**Avis délibéré de la mission régionale d'autorité
environnementale sur le parc photovoltaïque au sol porté
par la société Forces motrices du Gélon sur la commune
de Poncin (01)**

Avis n° 2025-ARA-AP-1949

Avis délibéré le 28 octobre 2025

Illustration 4 : Tracé du raccordement. Source : étude d'impact.

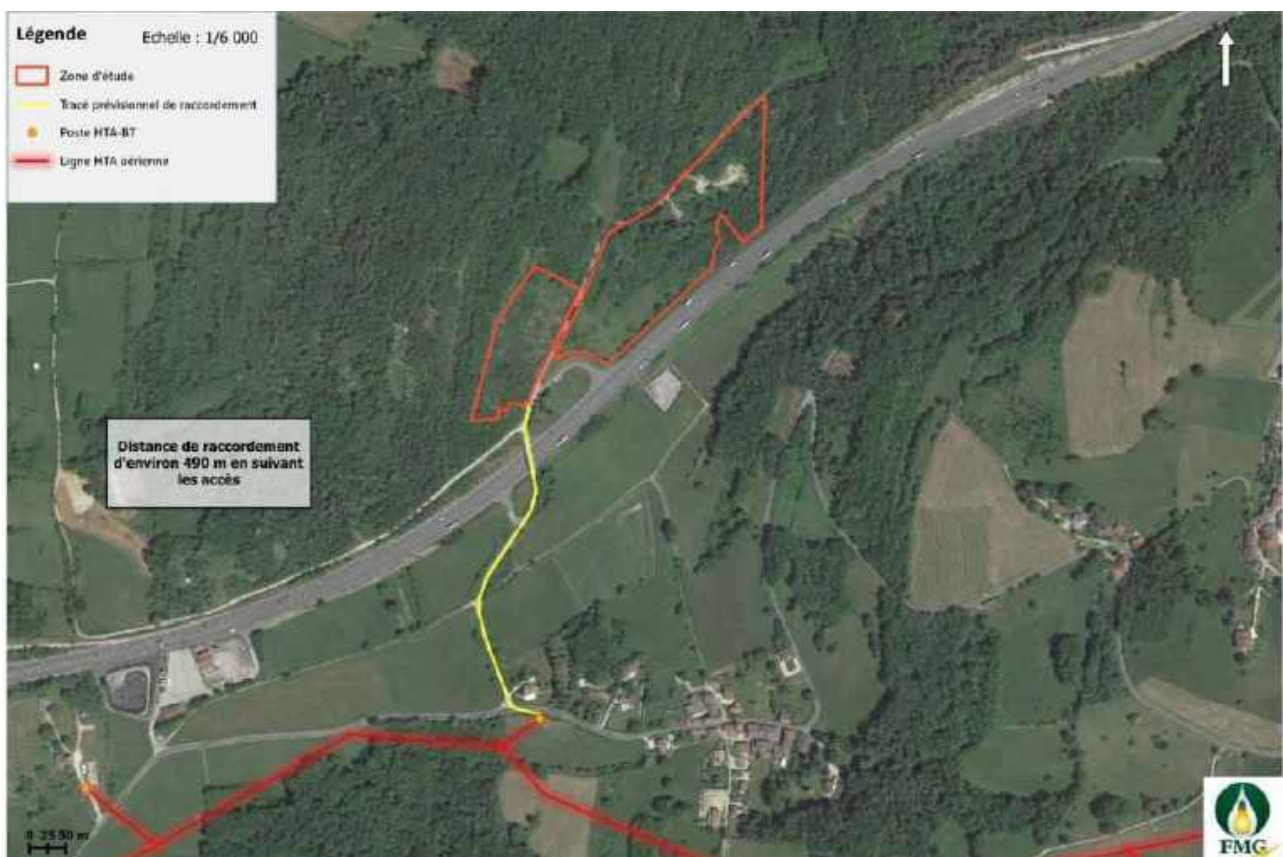
Le poste source d'Avrillat n'est pourtant identifié ni sur le site [Capa Réseau](#) ni dans le [schéma régional de raccordement au réseau des énergies renouvelables \(S3REnR\) Auvergne-Rhône-Alpes](#).

Or, l'étude d'impact fait état, p. 184, du poste source d'Allement situé à 1,5 km au nord-ouest de la zone d'étude, lequel est présent dans les deux sources d'information pré-citées. Toutefois l'étude

d'impact ne décrit pas le raccordement à ce poste source et la capacité réservée au titre du S3-REnR⁴. Faisant partie du projet, ses caractéristiques et son tracé doivent être présentés et ses incidences évaluées de manière précise, ainsi que tous éventuels renforcements de poste de transformation et de lignes haute tension, même s'ils relèvent d'une autre maîtrise d'ouvrage et d'un calendrier différent. Ce n'est pas le cas dans le dossier fourni qui doit l'inclure dès ce stade.

L'Autorité environnementale recommande de décrire précisément et d'inclure explicitement dans le périmètre du projet et donc de l'étude d'impact, le raccordement au réseau électrique, fonctionnellement lié au parc photovoltaïque, et les éventuels nécessaires renforcements du réseau électrique national associés, d'évaluer leurs incidences environnementales et de présenter les mesures prises pour les éviter, les réduire et si besoin les compenser.
